**AVIS RELATIF À LA PROTECTION
CONTRE LES EVENTUELS EFFETS NOCIFS ET NUISANCES
PROVOQUÉS PAR LES RAYONNEMENTS NON IONISANTS
GÉNÉRÉS PAR DES ANTENNES ÉMETTRICES STATIONNAIRES**

Commune : LIEGE - Exploitant : ORANGE

Référence exploitant : 667L1_1 / 32667L1_1 / 42667L1_1 / 52667L1_1

Rapport n° 4101 / 2023

Figure 2 : Vue en plan des installations d'antennes dans un rayon de 300 mètres autour de l'installation faisant l'objet de la demande d'avis

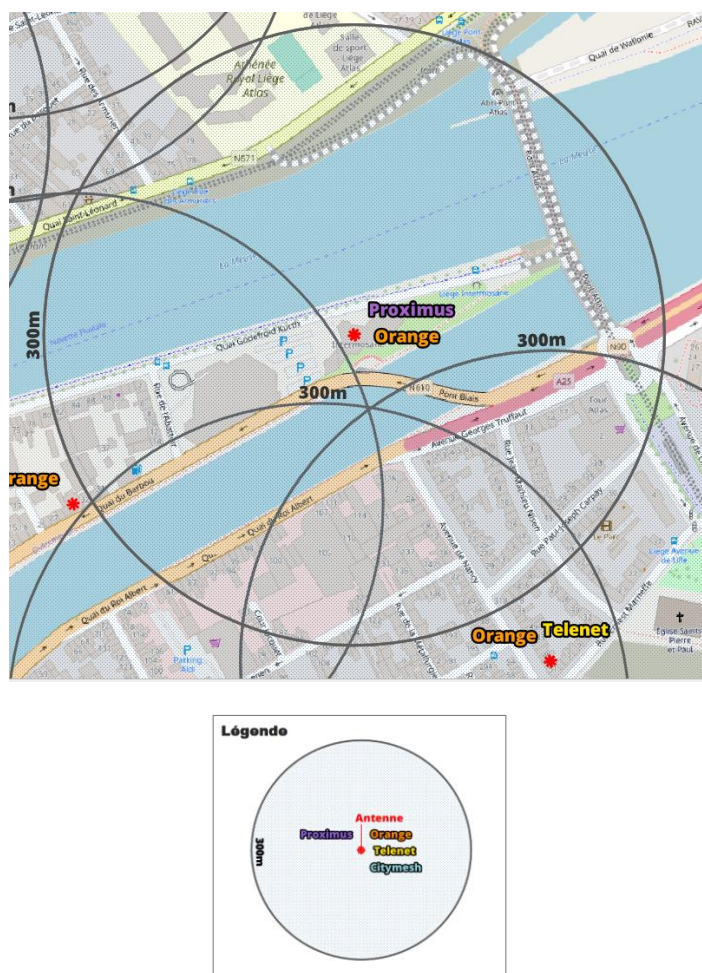
Compte tenu du nombre d'installations localisées dans la figure 2, il apparaît que l'intensité du rayonnement électromagnétique généré, dans les lieux de séjour situés à proximité de l'installation référencée dans le paragraphe 2, par l'ensemble des antennes émettrices stationnaires de l'ensemble des exploitants du même site d'antennes émettrices stationnaires respecte la limite fixée à l'article 4, § 2 du décret.
